# PROPUESTAS DE MEJORAS AL DISEÑO DE DETALLE DE LA PLMQ

## 1. ESTACIÓN 01 - QUITUMBE

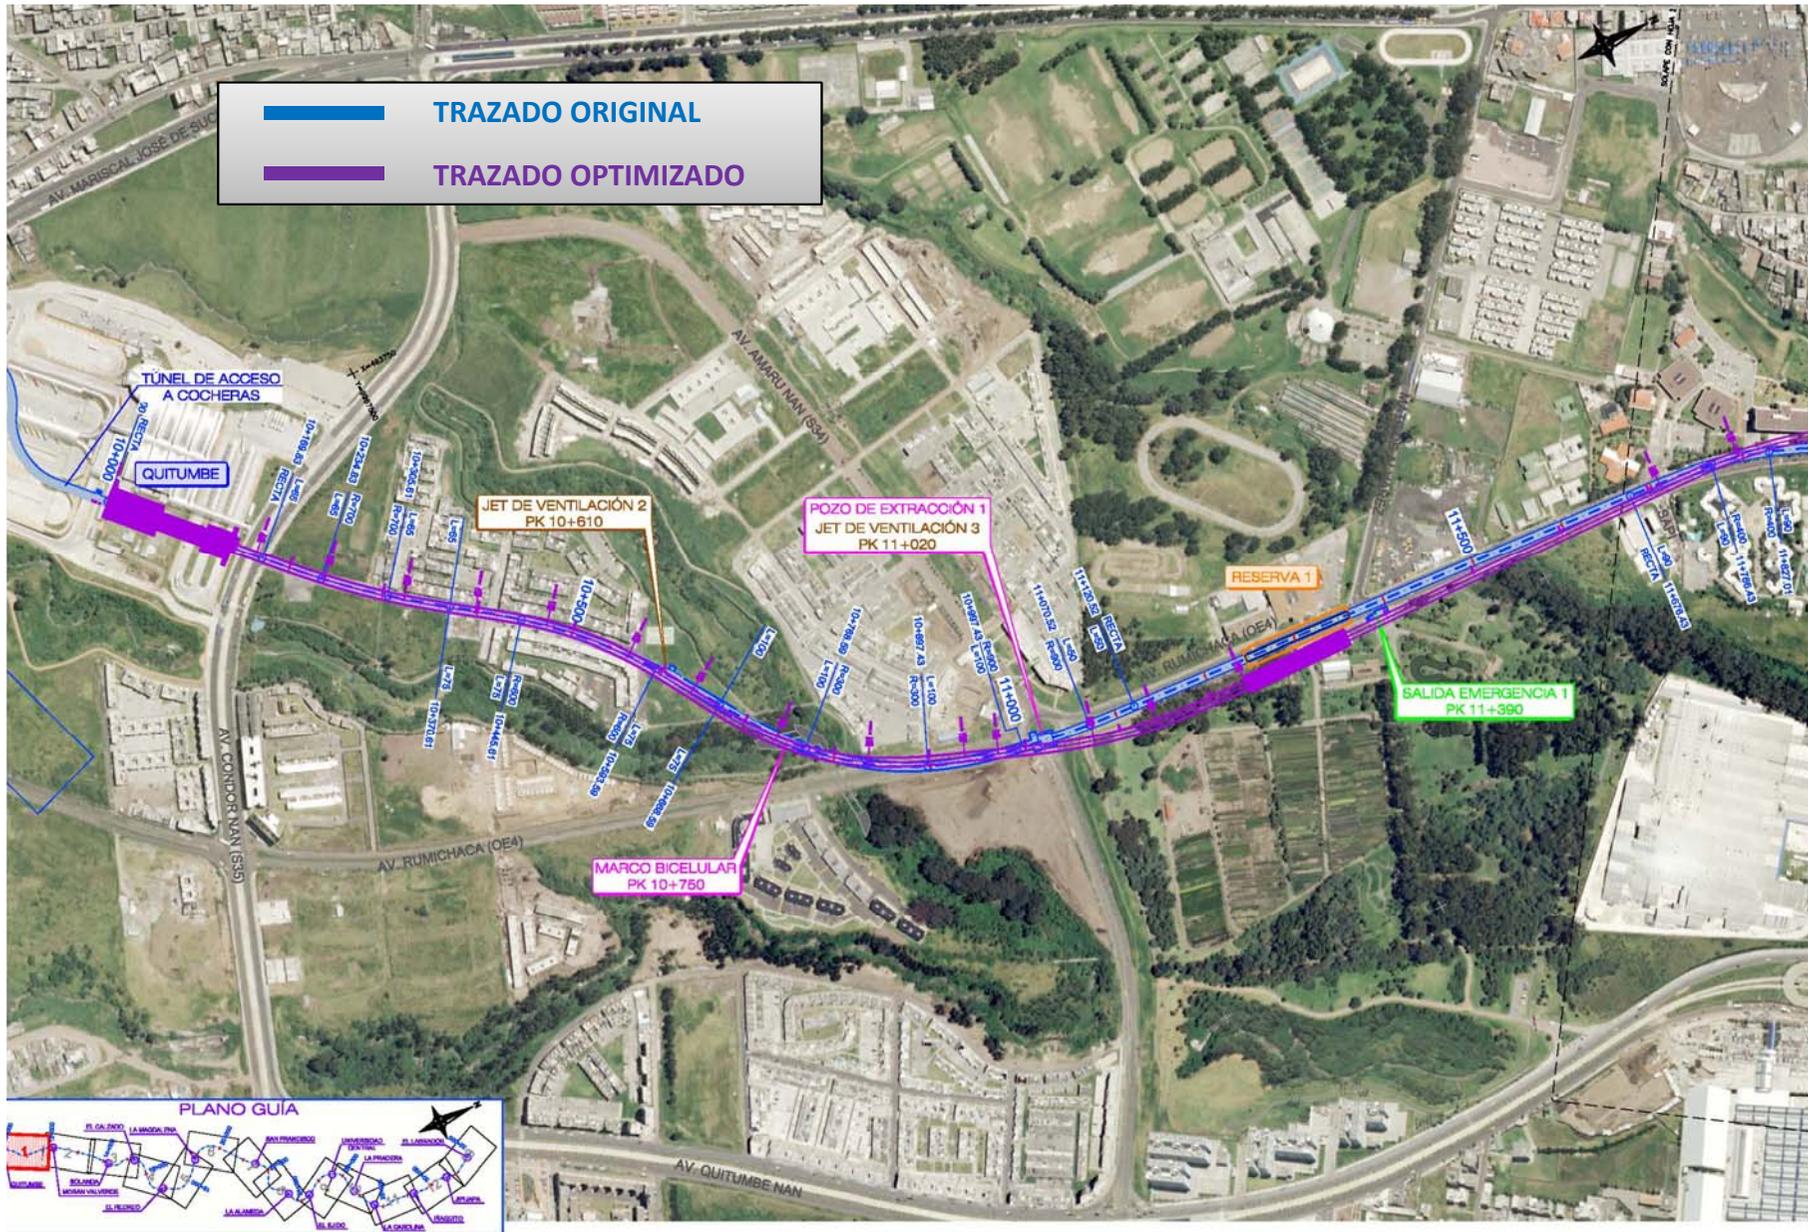
- 1) La estación mantiene el contorno y la cota de carril
- 2) Se eliminan las pilas pilote y se sustituyen los estampidores por vigas de borde de canto suficiente para absorber los empujes laterales

- ✓ Se eliminan las pilas pilote y los estampidores
- ✓ Se mejora la configuración de las salidas de emergencia

## 2. TRAMO TÚNEL entre QUITUMBE y MORÁN VALVERDE

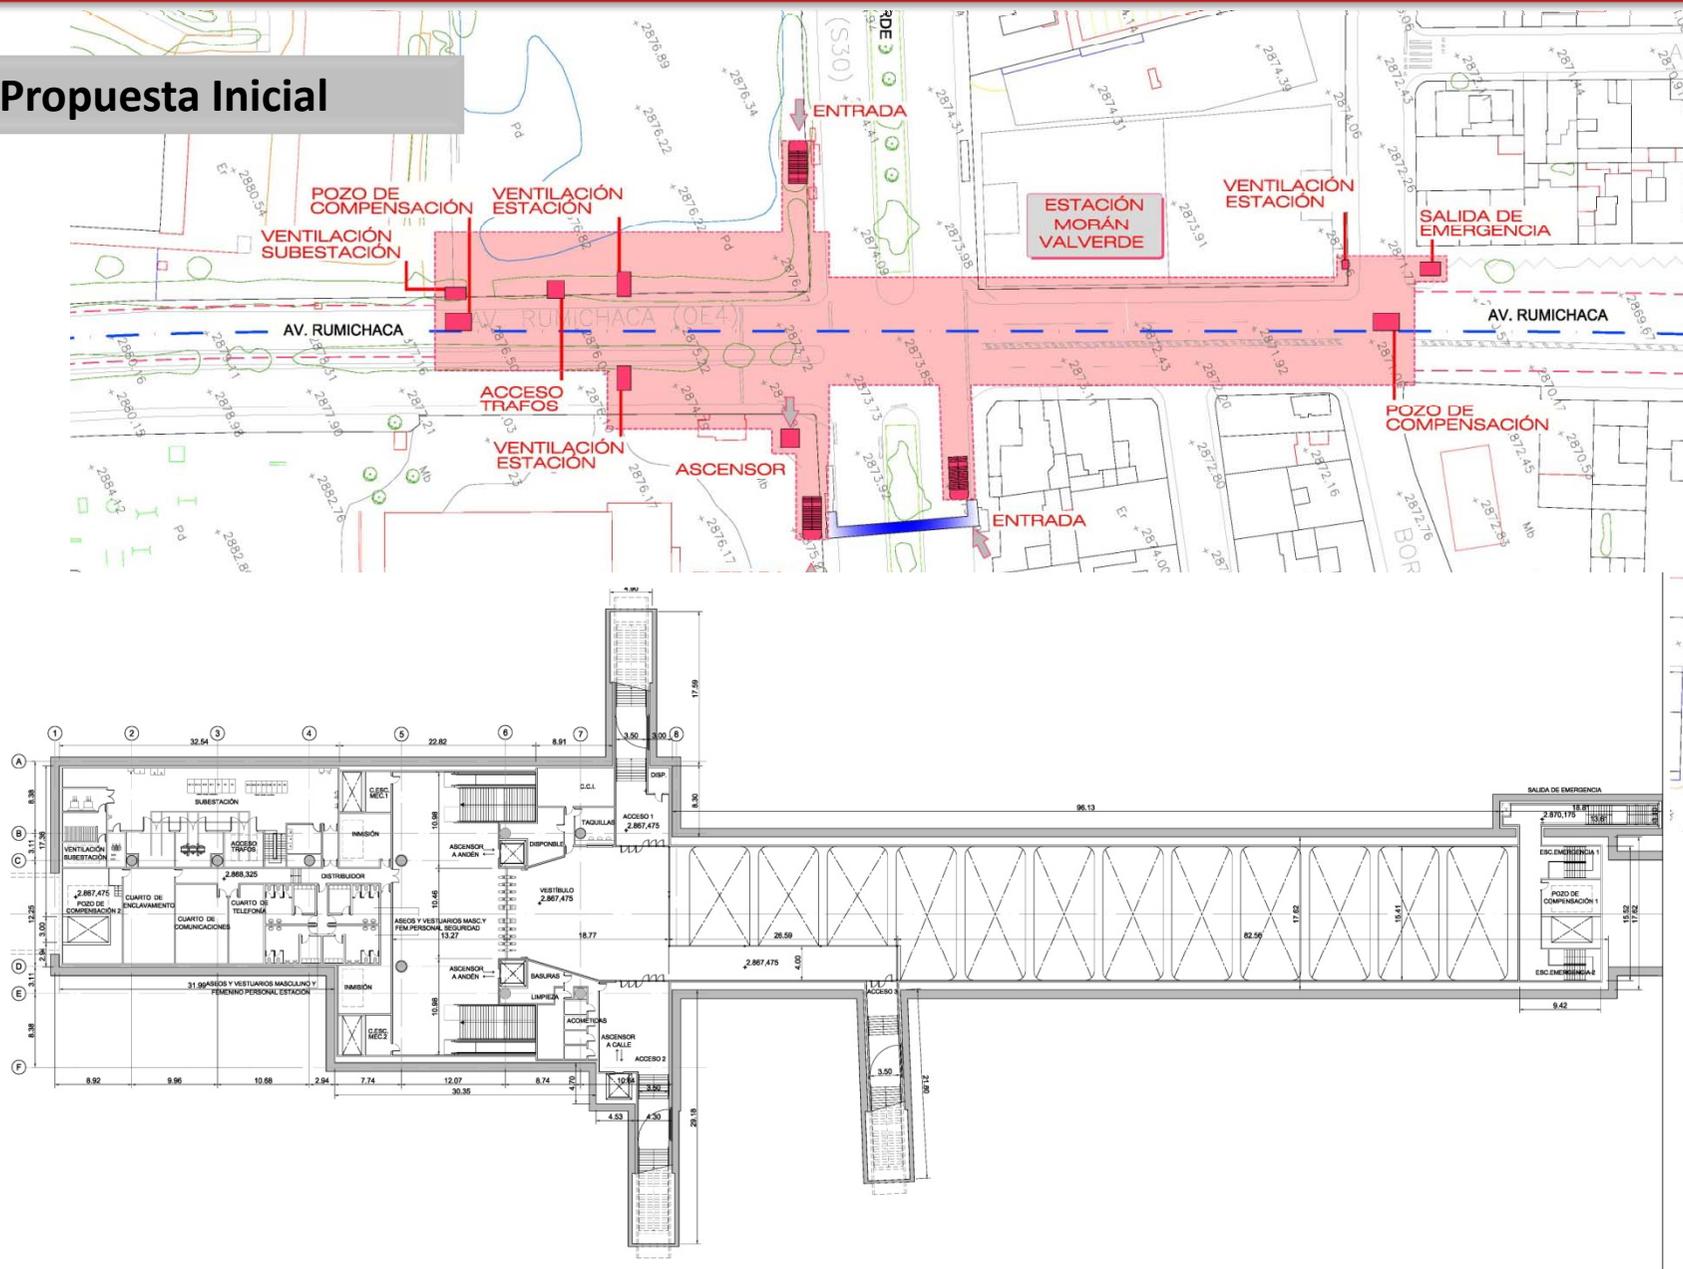
- 1) Desplazamiento del túnel hacia el Parque Lineal para que la futura estación (actual reserva 1) pueda construirse sin afectar a la Avenida Rumichaca Ñan
- 2) Desplazamiento del pozo de salida de tuneladora, actualmente situado en el redondel del cruce Rumichaca-Amaru Ñan, junto a la Reserva 1

- ✓ Menores afecciones al tráfico en ejecución de Fase 2 y de la futura Reserva 1
- ✓ Reducción de riesgos en caso de afección al pasar parte del trazado bajo una zona de parque, en lugar de calzada

### 3. ESTACIÓN 02 - MORÁN VALVERDE

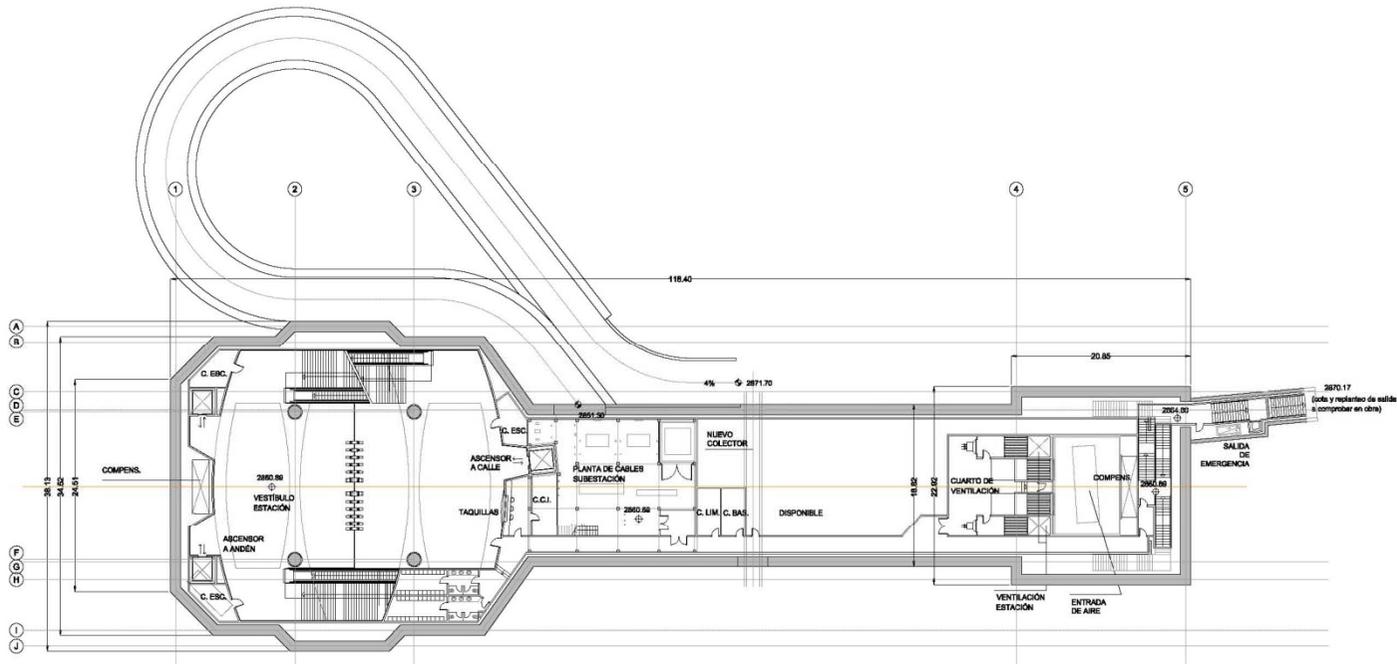
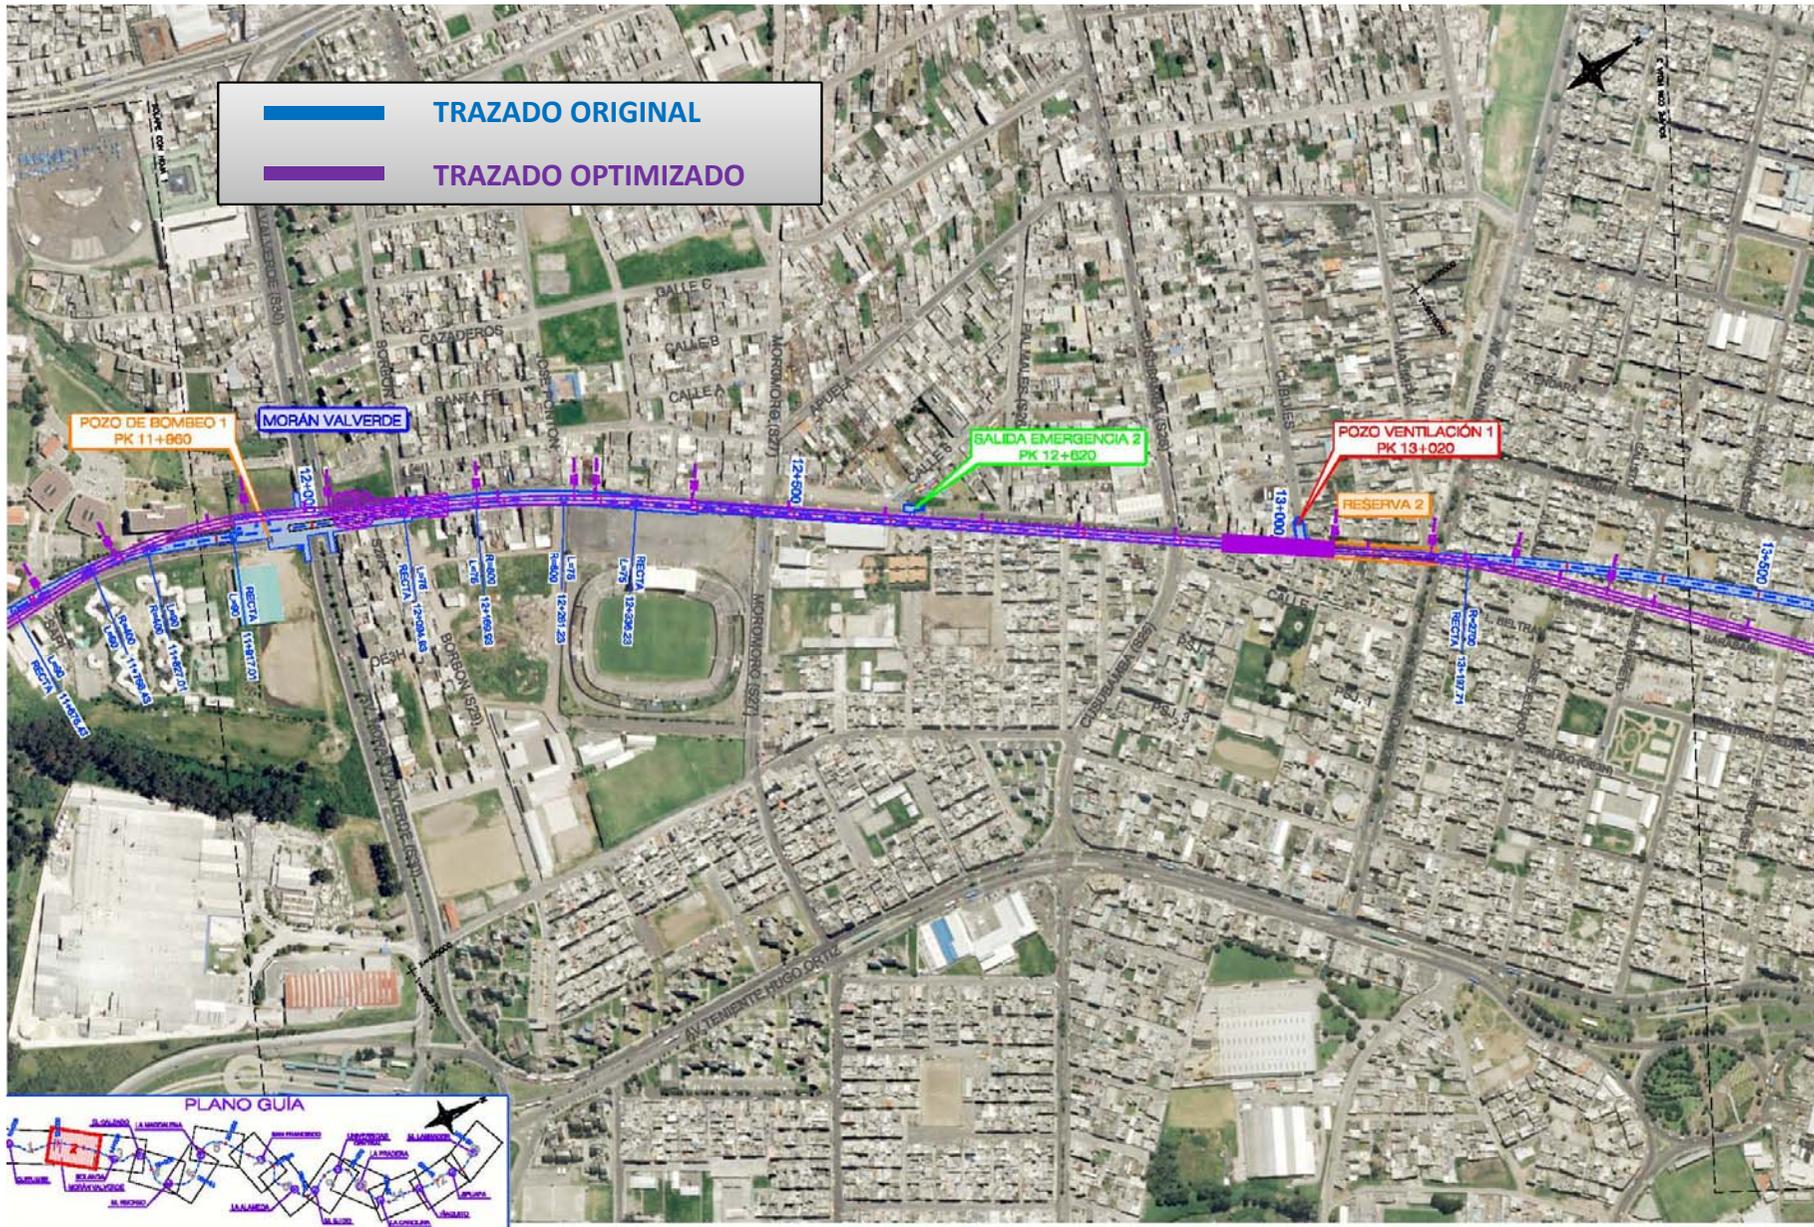
- 1) La superficie de la estación se reduce, pasando de 4.435 m<sup>2</sup> a 2.955 m<sup>2</sup>
- 2) La cota de carril se profundiza en más de 6 m. Pese a ello, el volumen de la estación se reduce de 79.000 a 58.000 m<sup>3</sup>
- 3) El número de pilas pilote se reduce de 9 a 4.

- ✓ La estación se hace más profunda pero más pequeña, manteniéndose la funcionalidad de la misma y los accesos dispuestos
- ✓ Se reduce así el volumen de la estación y el número de pilas pilote
- ✓ La profundización de la estación permite además la eliminación del tramo entre pantallas inmediatamente posterior a Morán Valverde, por el que la TBM pasaba arrastrando

## 4. TRAMO TÚNEL entre MORÁN VALVERDE y SOLANDA

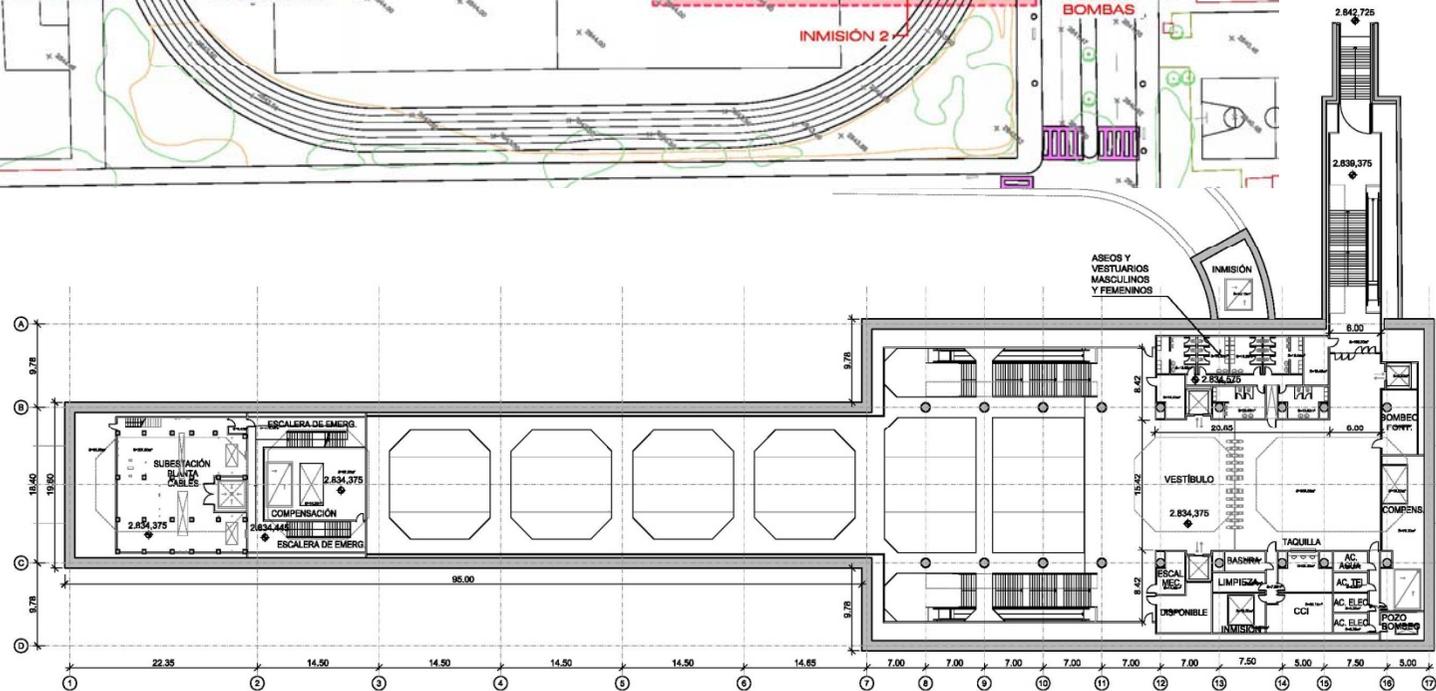
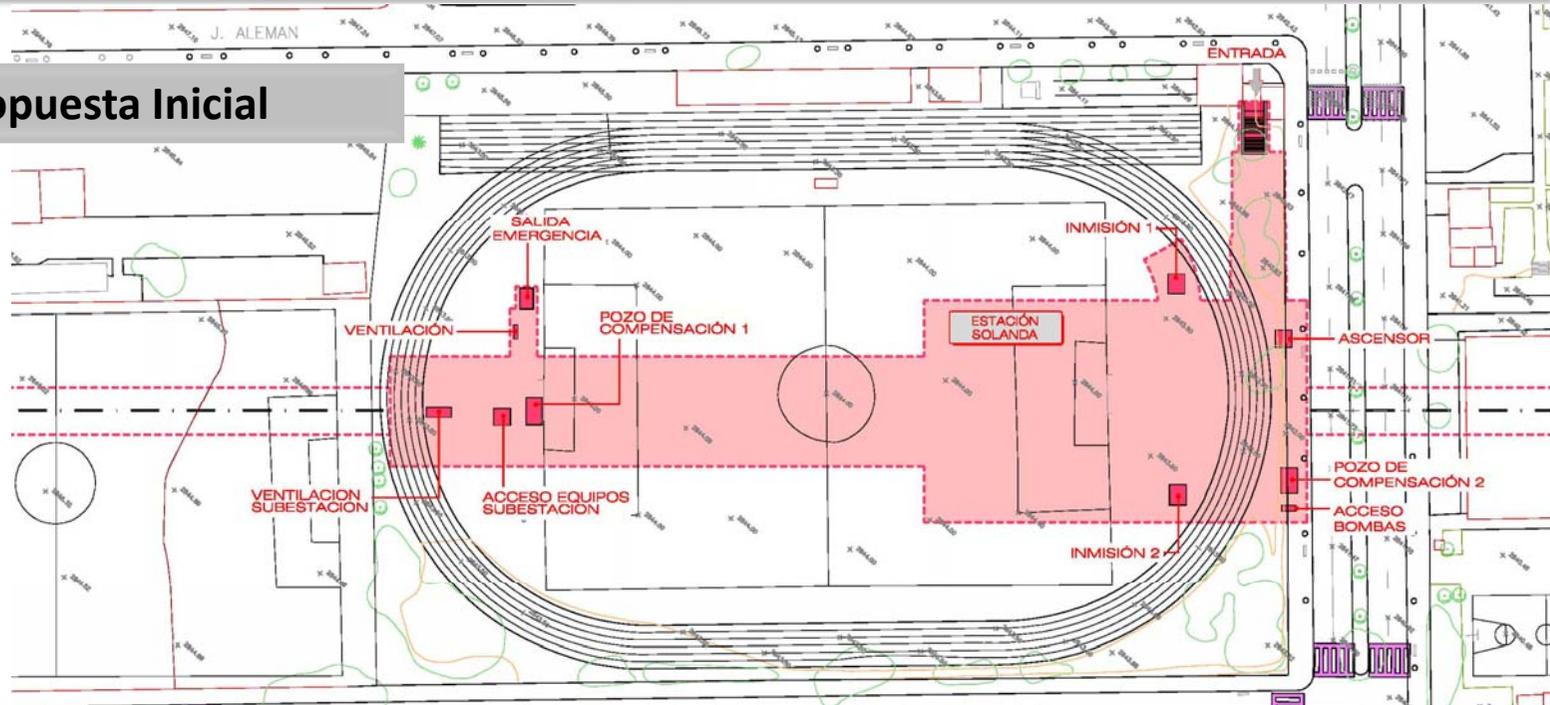
- 1) Profundización del túnel como consecuencia del rediseño de Morán Valverde
- 2) Profundización del túnel a su paso bajo el barrio de Solanda
- 3) Modificación del trazado para minimizar el cruce bajo edificaciones

- ✓ Eliminación del tramo entre pantallas inmediatamente posterior a Morán Valverde
- ✓ Aumento de la cobertura del túnel al paso bajo edificios
